**AVIS RELATIF À LA PROTECTION
CONTRE LES EVENTUELS EFFETS NOCIFS ET NUISANCES
PROVOQUÉS PAR LES RAYONNEMENTS NON IONISANTS
GÉNÉRÉS PAR DES ANTENNES ÉMETTRICES STATIONNAIRES**

Commune : DOUR - Exploitant : TELENET GROUP

Référence exploitant : HT1814F

Rapport n° 1922 / 2024

Figure 1 : Vue en plan des lieux de séjour et des points de contrôle

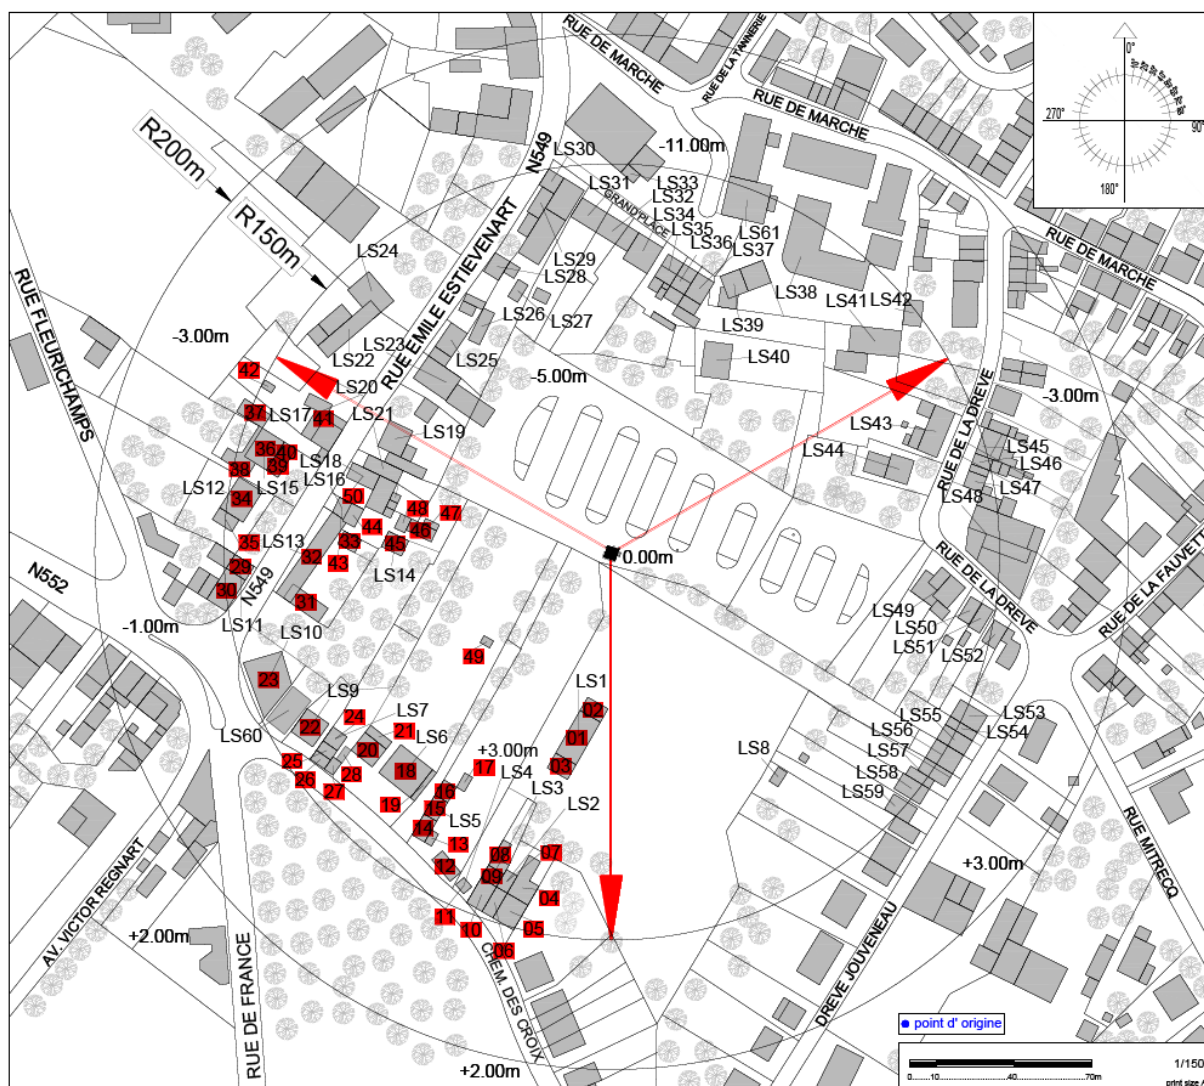
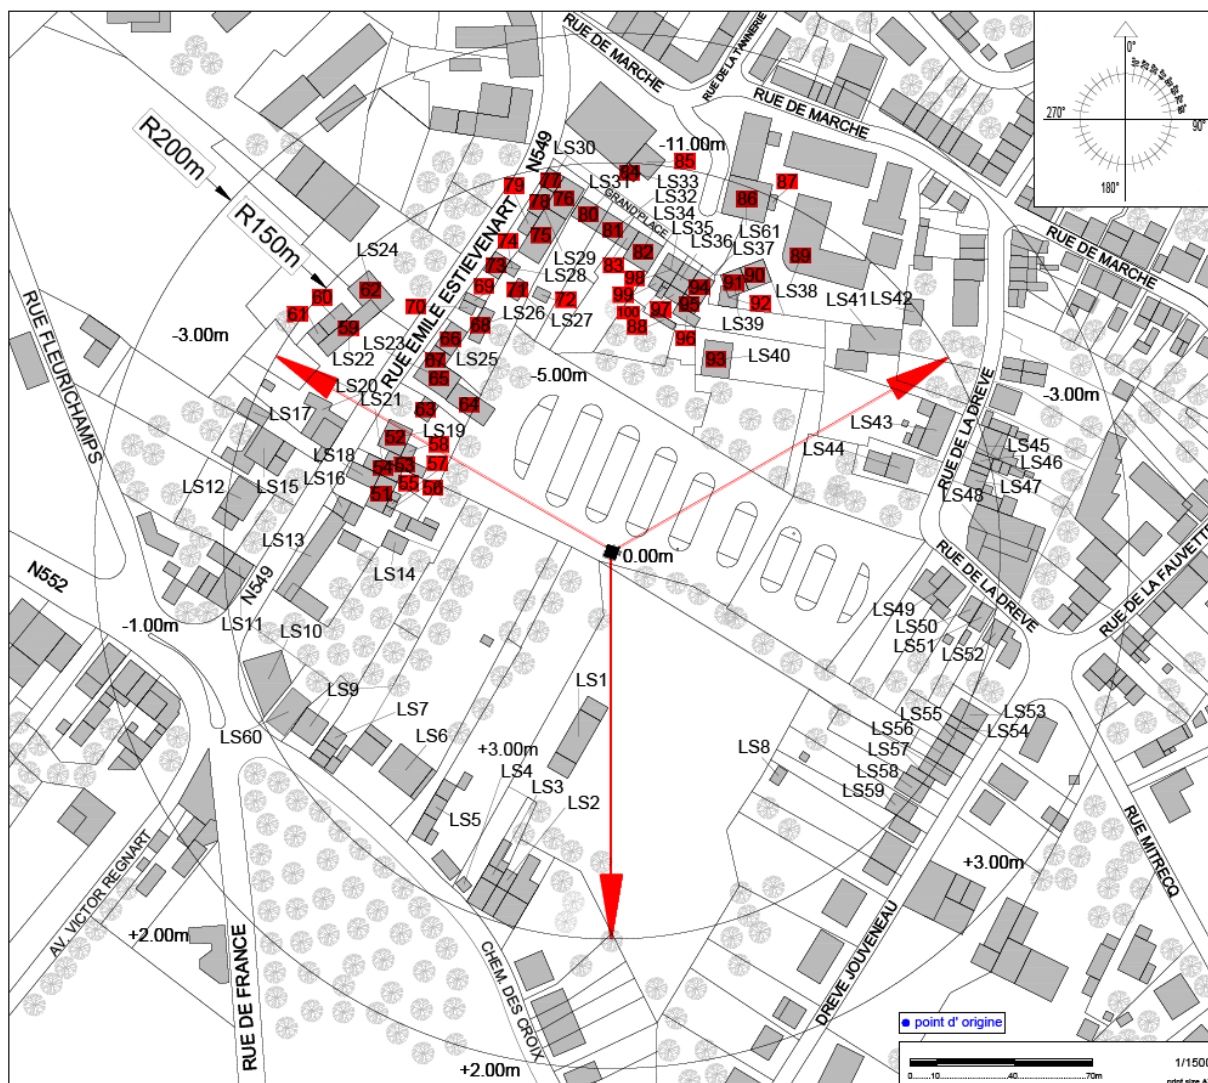
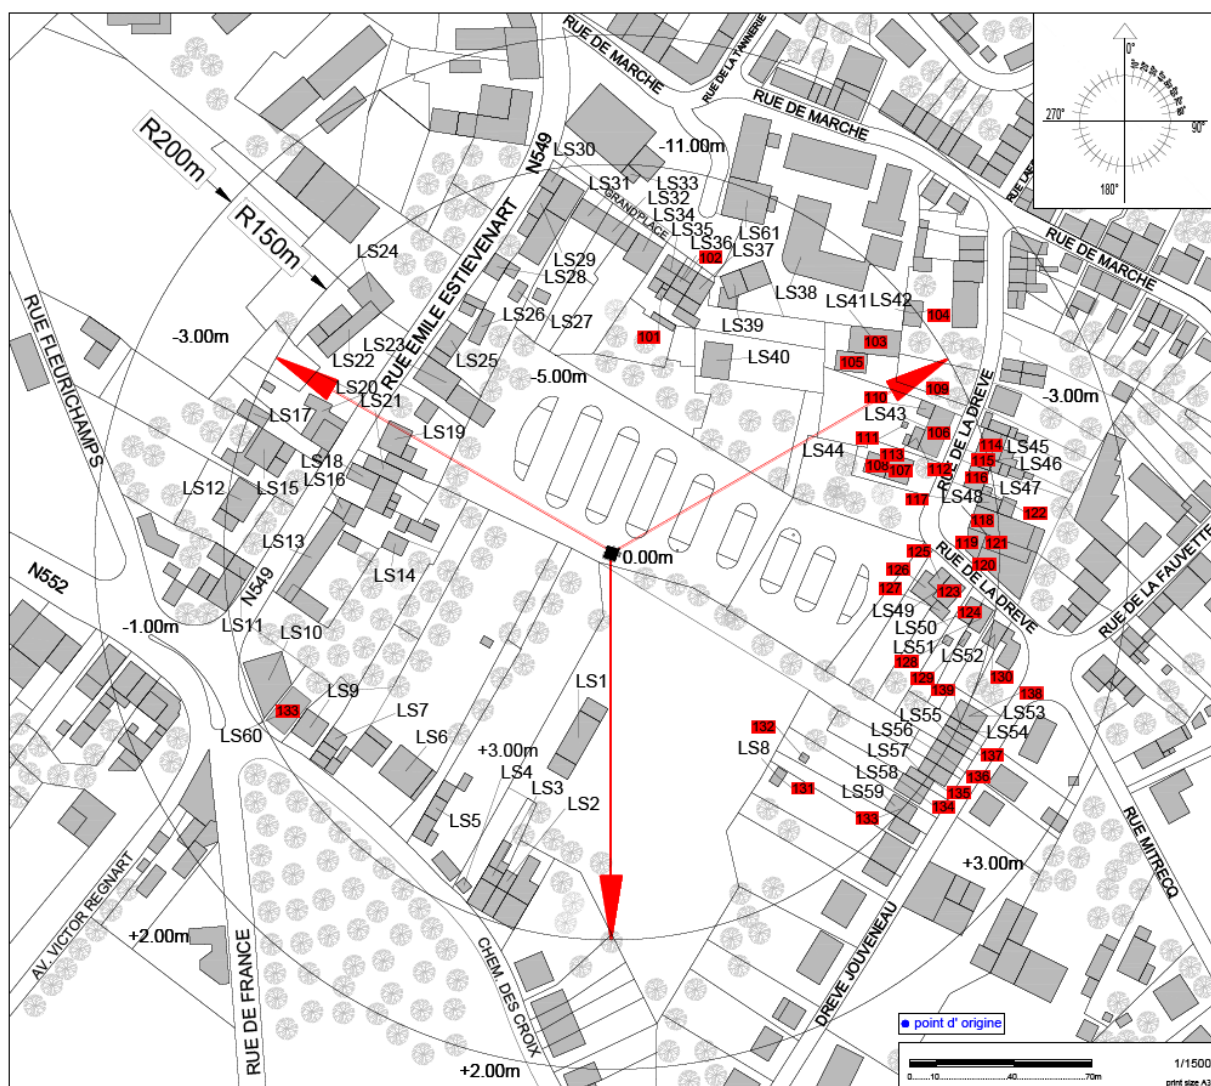
- le numéro du point de contrôle repris sur un des plans de la figure 1;
- le numéro du LS dans lequel se trouve le point de contrôle de la 1^{ère} colonne ;
- l'atténuation d'obstacle prise en compte pour le calcul de l'indice d'exposition dans le LS ;
- le résultat du calcul de l'indice d'exposition.

N° point de contrôle	LS	Atténuation (dB)	Indice d'exposition relatif à la limite par installation IE_i
46	LS18	3,0	0,930
53	LS21	3,0	0,904
63	LS19	3,0	0,848
48	LS18	3,0	0,837
52	LS19	3,0	0,820
64	LS23	3,0	0,792
51	LS18	3,0	0,783
54	LS21	3,0	0,762
58	LS19	3,0	0,742
108	LS44	3,0	0,725
55	LS18	3,0	0,704
50	LS18	3,0	0,698
45	LS14	3,0	0,688
65	LS23	3,0	0,688
1	LS1	3,0	0,677
57	LS18	3,0	0,645
56	LS18	3,0	0,622
107	LS44	3,0	0,621
105	LS41	3,0	0,607
67	LS23	3,0	0,597
47	LS18	3,0	0,577
111	LS43	3,0	0,574
43	LS16	3,0	0,566
109	LS43	3,0	0,557
44	LS16	3,0	0,550
66	LS25	3,0	0,549
3	LS1	3,0	0,532
113	LS43	3,0	0,532
41	LS20	3,0	0,513
112	LS43	3,0	0,506
103	LS41	3,0	0,503
68	LS26	3,0	0,495
33	LS13	3,0	0,493
110	LS43	3,0	0,490
106	LS43	3,0	0,479

En ce qui concerne les antennes de l'installation mentionnées dans le tableau 1, la distance maximale à laquelle la limite pourrait être atteinte, à l'extérieur, est égale à 136,4 m. S'il n'y a pas de LS à une distance inférieure, les antennes respectent forcément la limite d'immission.

Dans le cas des LS situés à l'intérieur des bâtiments, une atténuation d'obstacle est prise en compte et il en résulte que la distance maximale à laquelle la limite pourrait être atteinte se réduit à 96,6 m.

Les résultats de l'évaluation décrite au paragraphe 4 indiquent que les antennes émettrices stationnaires de l'installation faisant l'objet du présent avis ne produisent pas, dans un lieu de séjour, un rayonnement électromagnétique maximum supérieur aux limites fixées à l'article 4 du décret.

Figure 2 : Vue en plan des installations d'antennes dans un rayon de 300 mètres autour de l'installation faisant l'objet de la demande d'avis

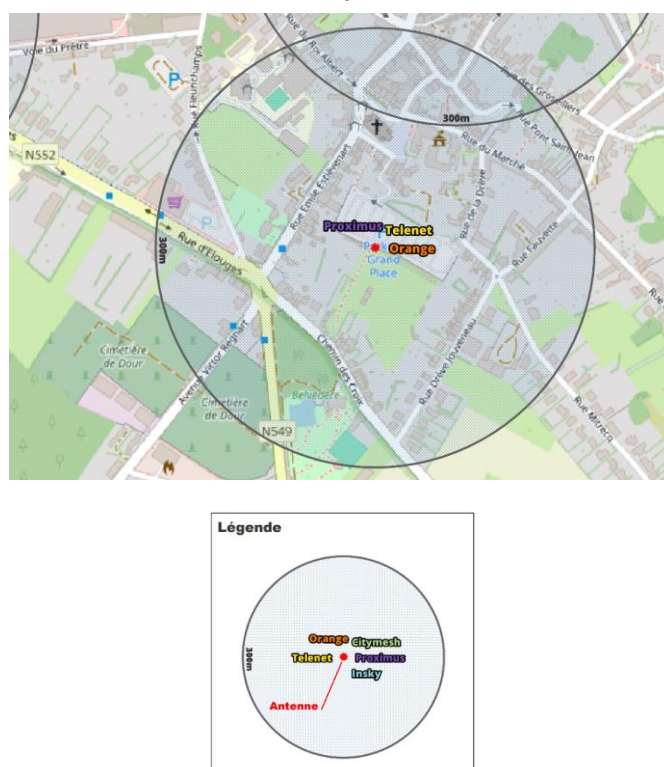
Le plan en projection verticale de la figure 2 indique la localisation des installations d'antennes émettrices stationnaires visées par le décret et situées dans un rayon de 300 mètres autour de l'installation référencée dans le paragraphe 2 et localisée au centre du cercle. Les données de localisation de ces antennes et les avis correspondant sont accessibles via le cadastre en ligne des antennes émettrices stationnaires⁶. Les installations prises en compte dans l'évaluation du respect de la limite cumulative sont les installations d'antennes émettrices déclarées en service par l'exploitant à la date du présent avis, à l'exception de l'installation référencée dans le paragraphe 2 et éventuellement d'autres installations ayant fait l'objet d'une demande d'avis à la même date et qui sont situées à l'intérieur de la zone de 300 mètres de rayon.

- il y a au plus 4 installations d'antennes émettrices stationnaires présentes dans la zone d'évaluation de 300 mètres de rayon représentée dans la figure 2, y inclus l'installation référencée dans le paragraphe 2 : la limite cumulative définie à l'article 4, §2 du décret est nécessairement respectée dans les lieux de séjour à l'intérieur de la zone d'évaluation de 300 mètres de rayon ;

- c) dans tous les autres cas, il a été vérifié que la limite cumulative définie à l'article 4, §2 du décret n'est pas dépassée dans les lieux de séjour sur base du nombre d'installations localisées dans la zone d'évaluation de 300 mètres de rayon représentée dans la figure 2, de leur localisation ainsi que des données inscrites dans la figure 1 et au paragraphe 4 du présent avis et dans les avis attestant le respect de la limite par installation ou de la limite abrogée de 3 V/m relatifs aux autres installations reprises dans la figure 2.

Compte tenu des considérations ci-dessus, il apparaît que l'intensité du rayonnement électromagnétique généré, dans les lieux de séjour situés dans un rayon de 300 mètres autour de l'installation référencée dans le paragraphe 2, par l'ensemble des antennes émettrices stationnaires de l'ensemble des exploitants du même site d'antennes émettrices stationnaires respecte la limite fixée à l'article 4, § 2 du décret.
